ПЛАН
совершенствования конструкции и эксплуатационных характеристик
БТР- 82А (АМ)

ПЛАН

совершенствования конструкции и эксплуатационных характеристик БТР-82А (АМ)

**Перенос штуцера
сброса воздуха в МТО**

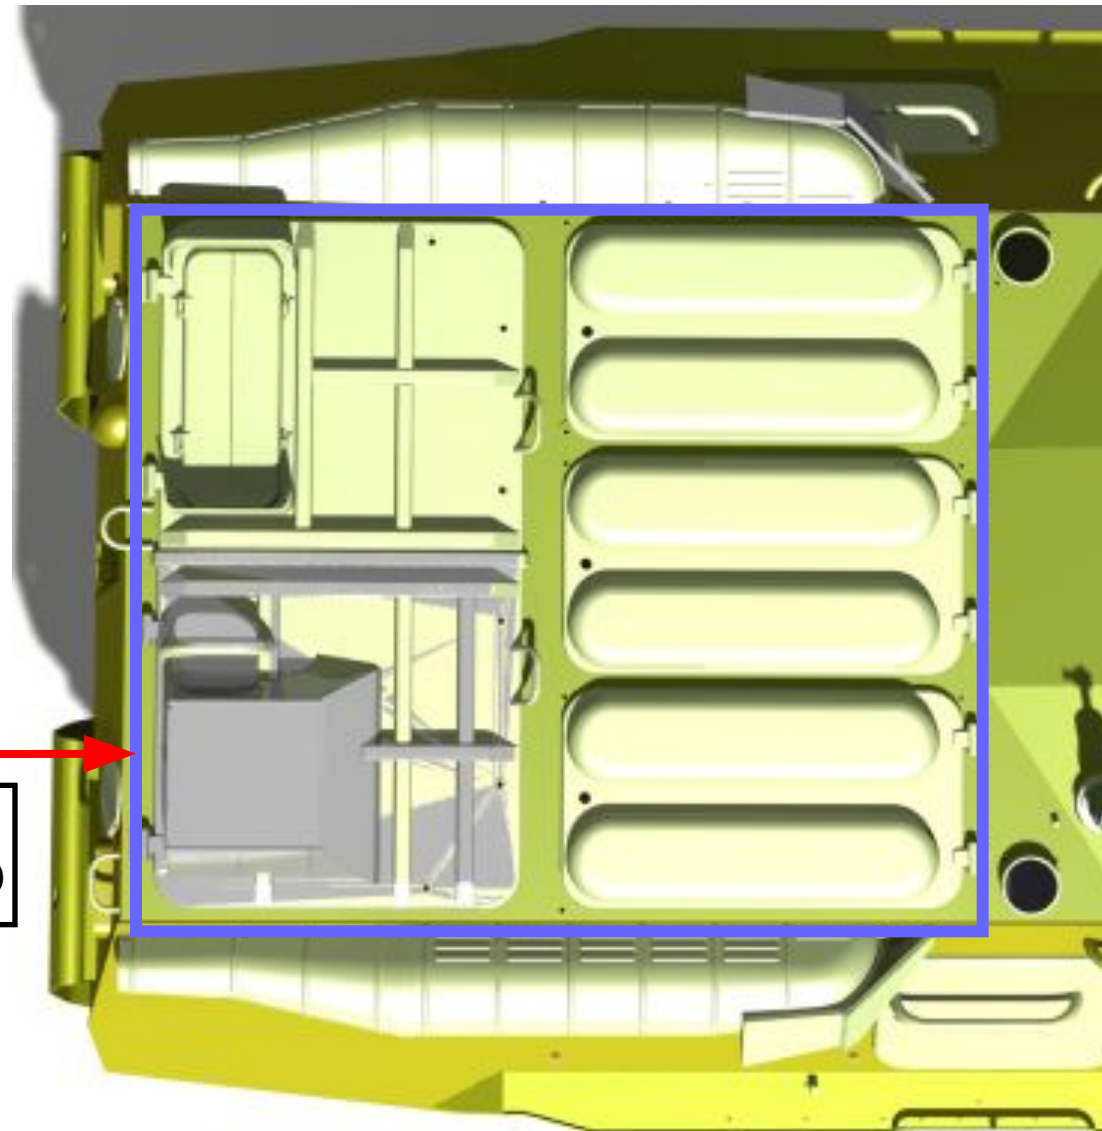
При десантировании БТР-82А (АМ) с десантных кораблей происходит заливание воды через штуцер экстренного выпуска воздуха на крыше корпуса.

**Перенести экстренного выпуска воздуха из системы накачки шин в МТО БТР.
Внедрить в ходе ГОЗ-2019г**

**Установка стопора
открывания крышки
люка**

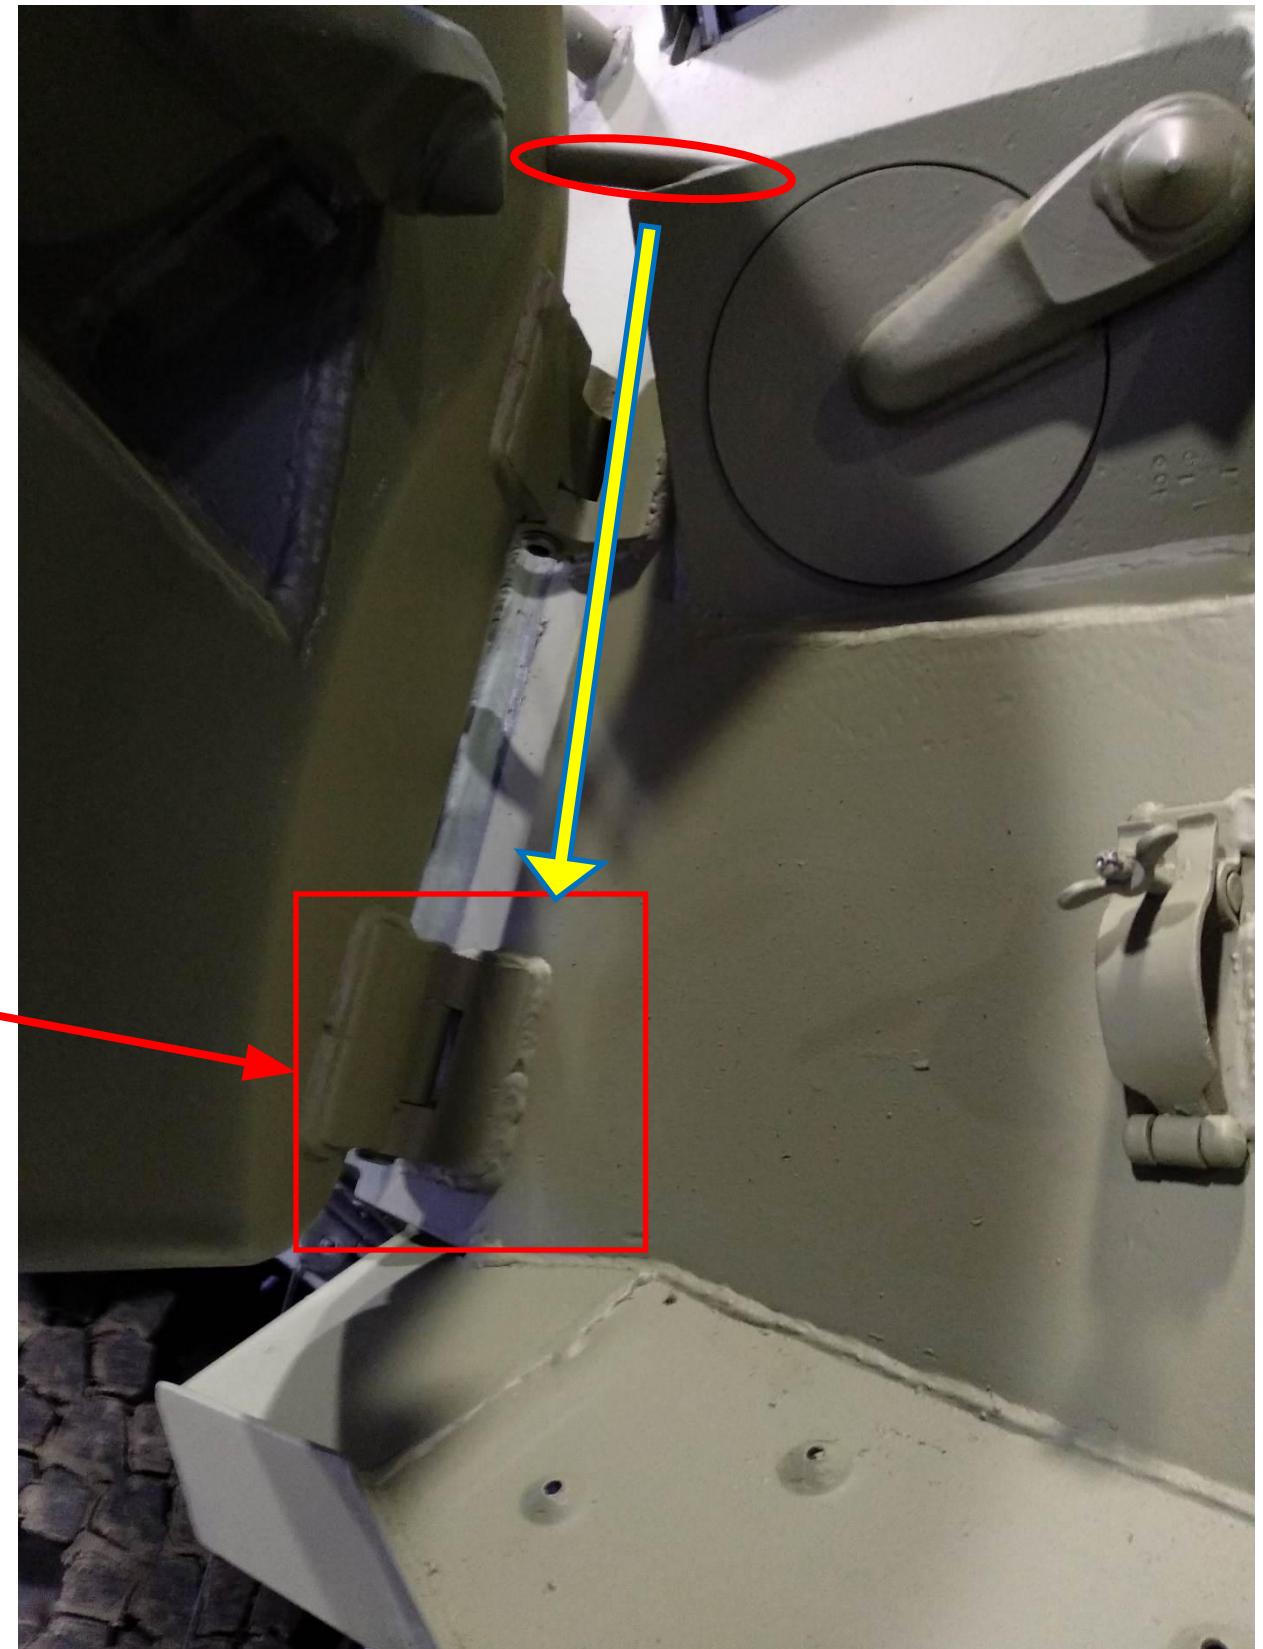
Образование трещин на верхних створках боковых дверей

Установить второй упора в районе нижней петли верхней створки боковой двери.

Установка видеокамер. Схема обзора.

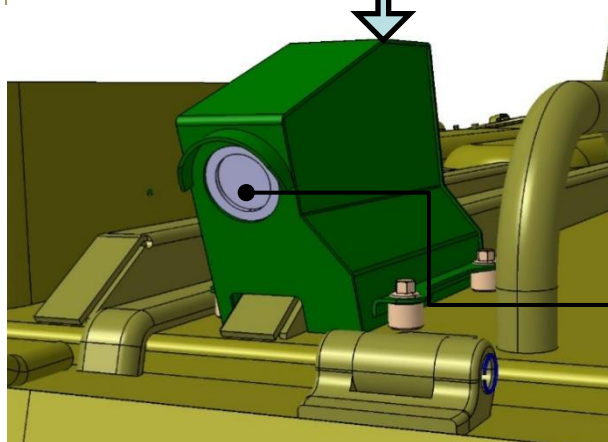
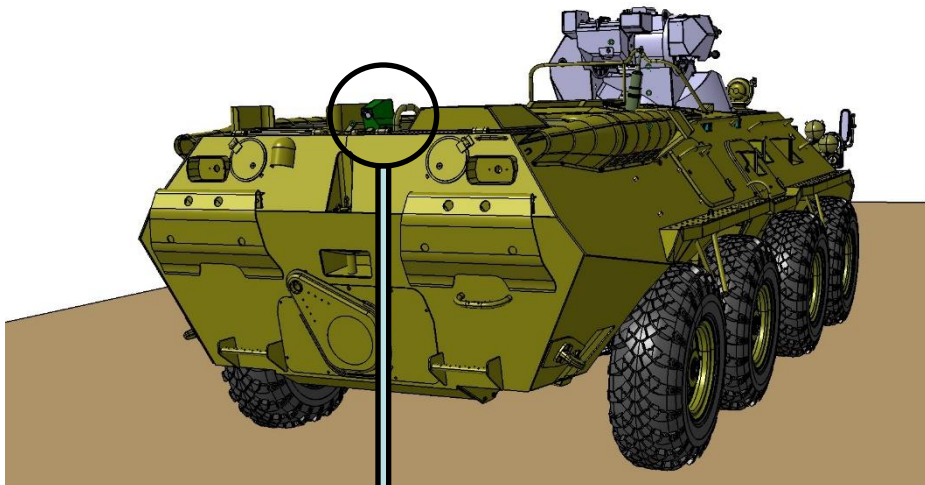
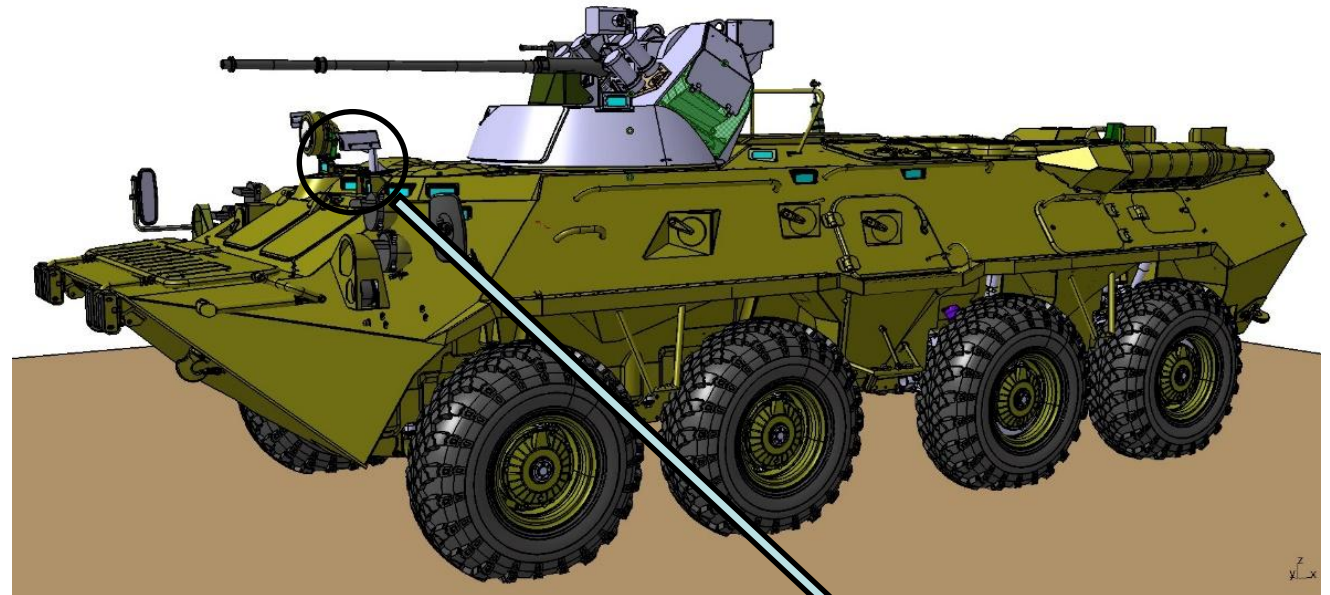
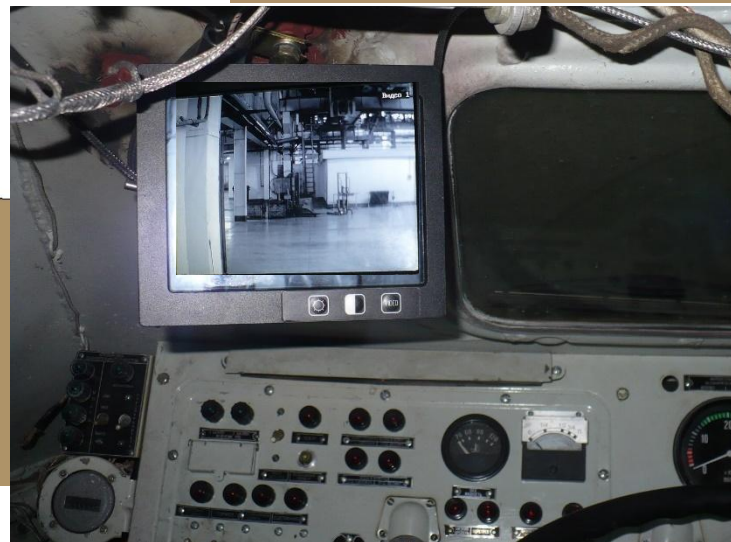
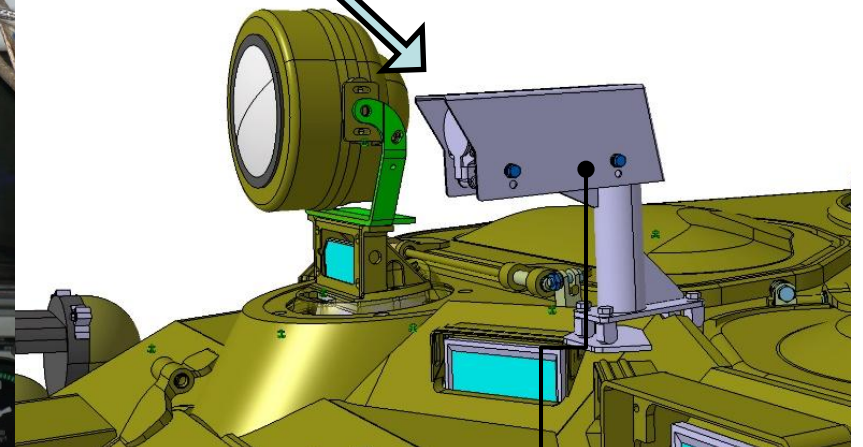
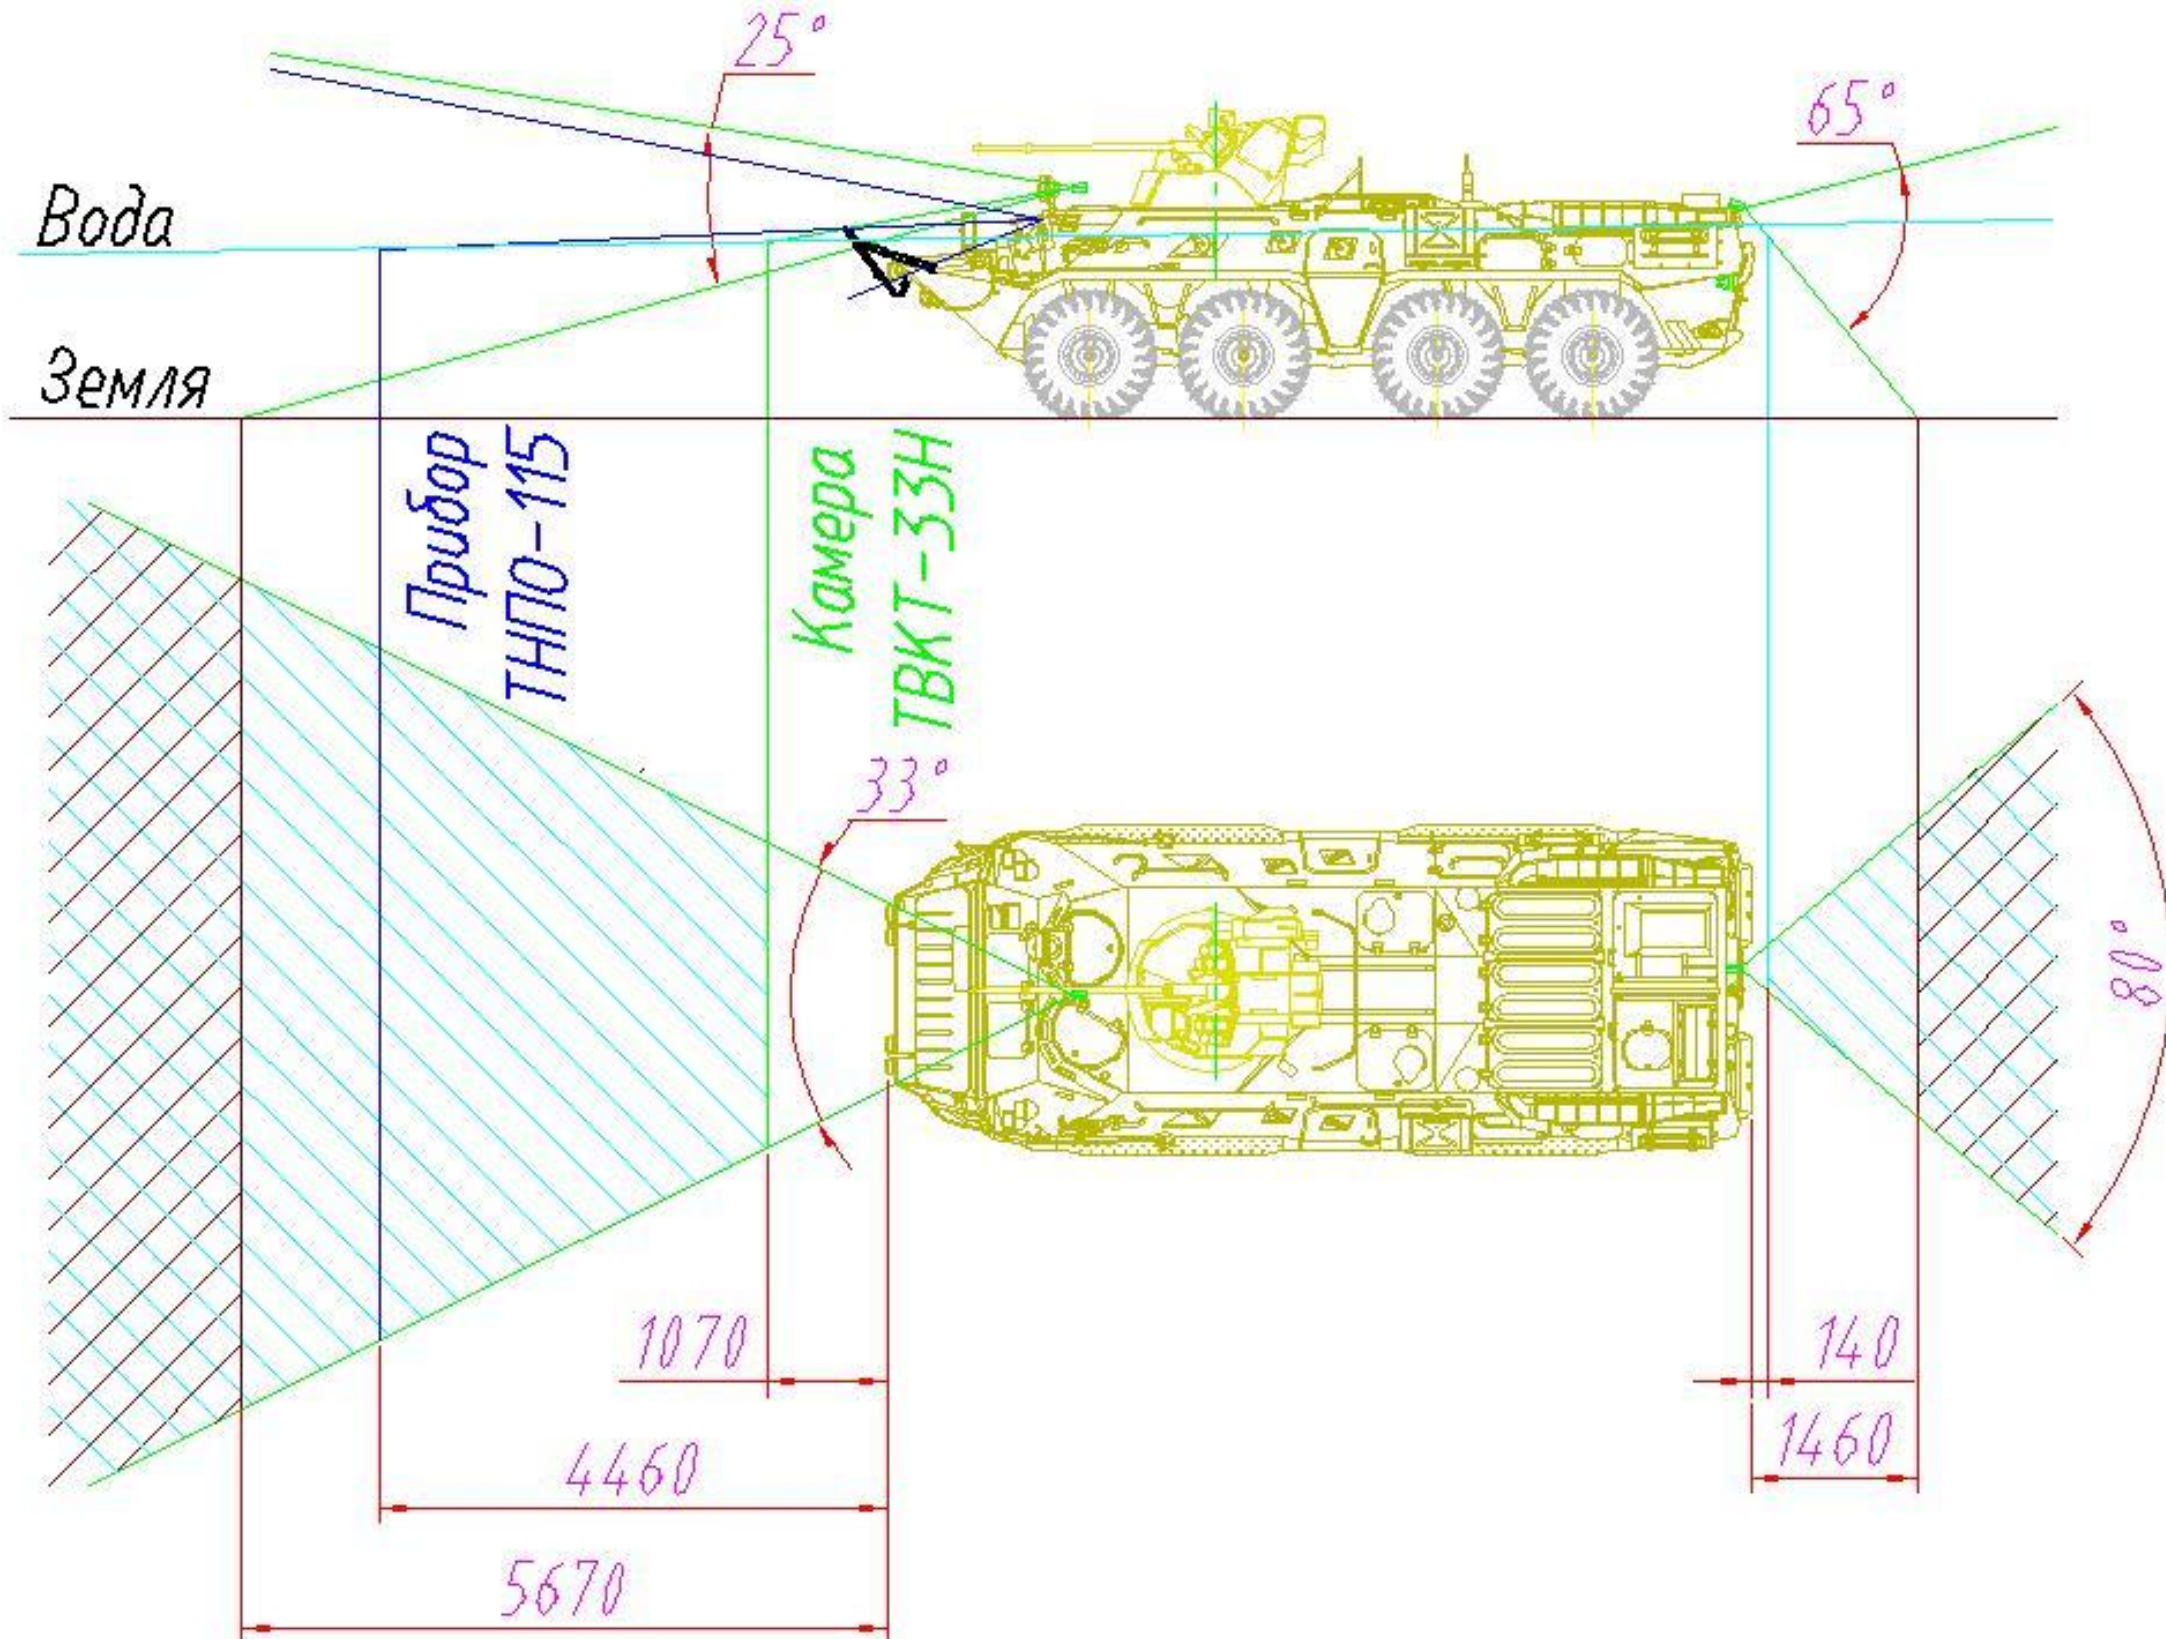
Отсутствие видимости ориентиров при осуществлении загоризонтной высадке подразделений морской пехоты приводит к потере направления движения на плаву и как следствие места высадки на берег

Провести работы по установке обзорного видеокomплекса.

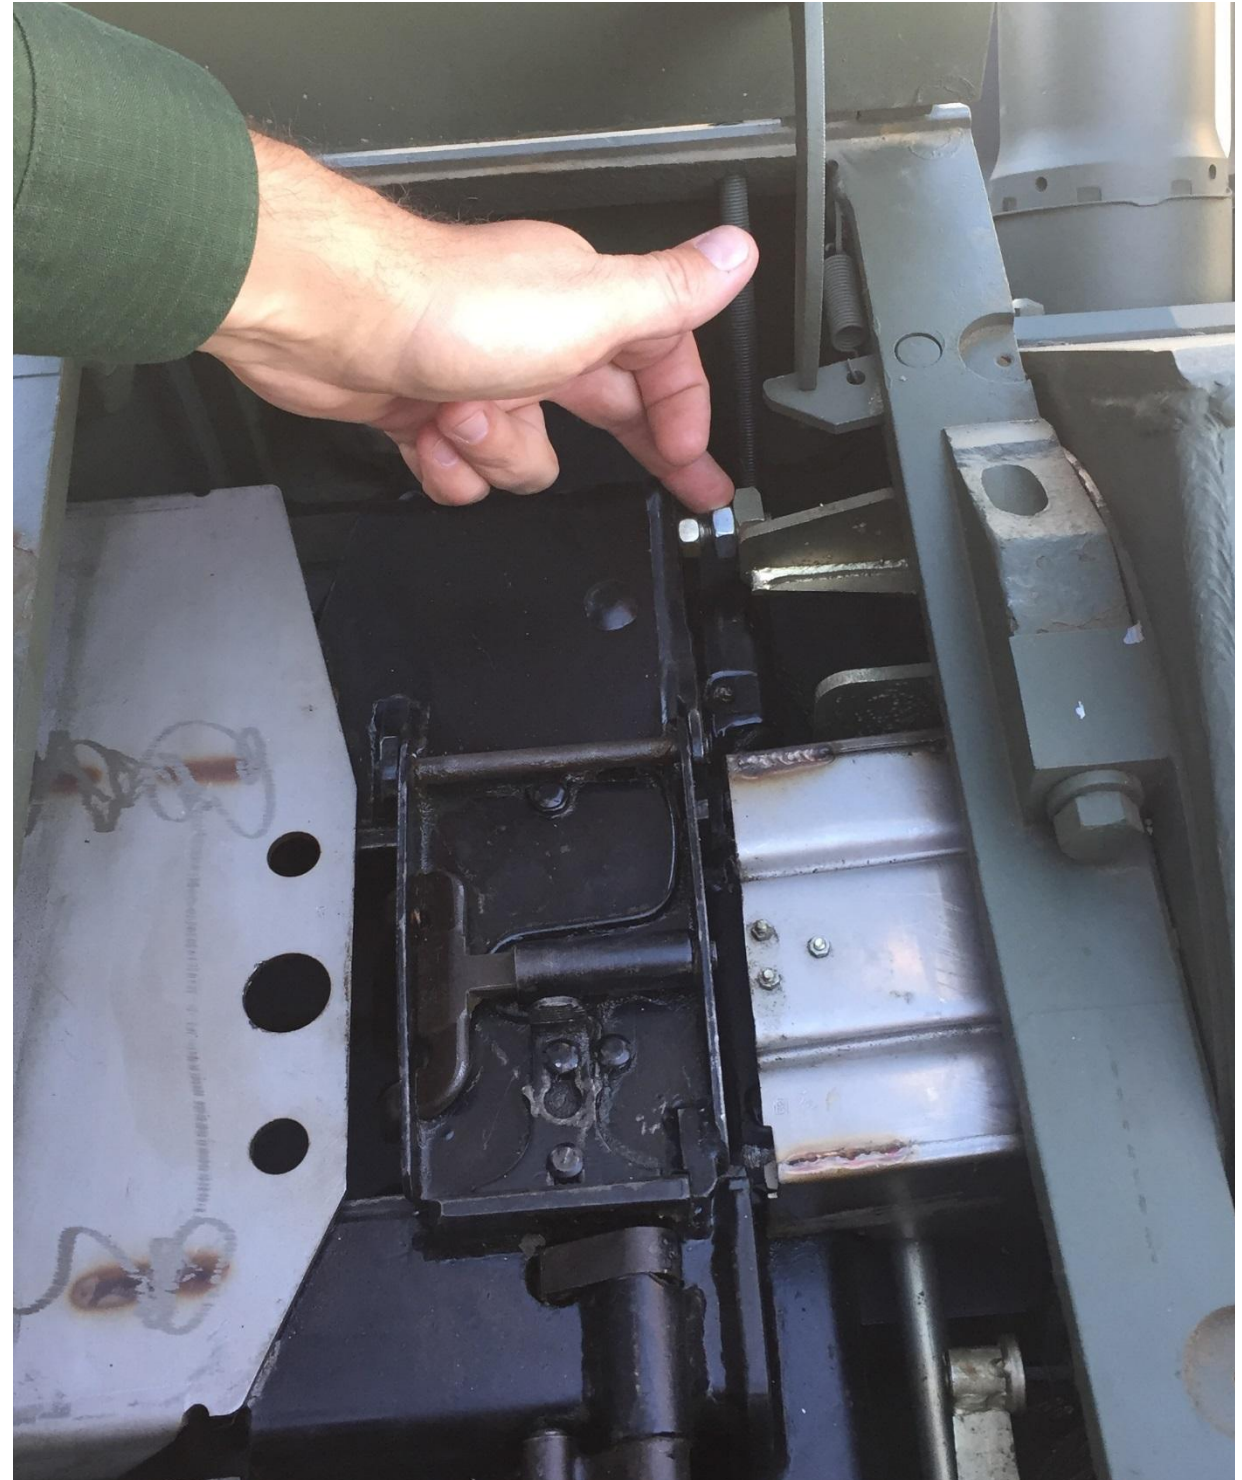
Недостаточно надежная контровка прижимных болтов люльки пушки 2А72

Уточнить в руководстве по эксплуатации боевого отделения порядок работ при демонтаже пушки.
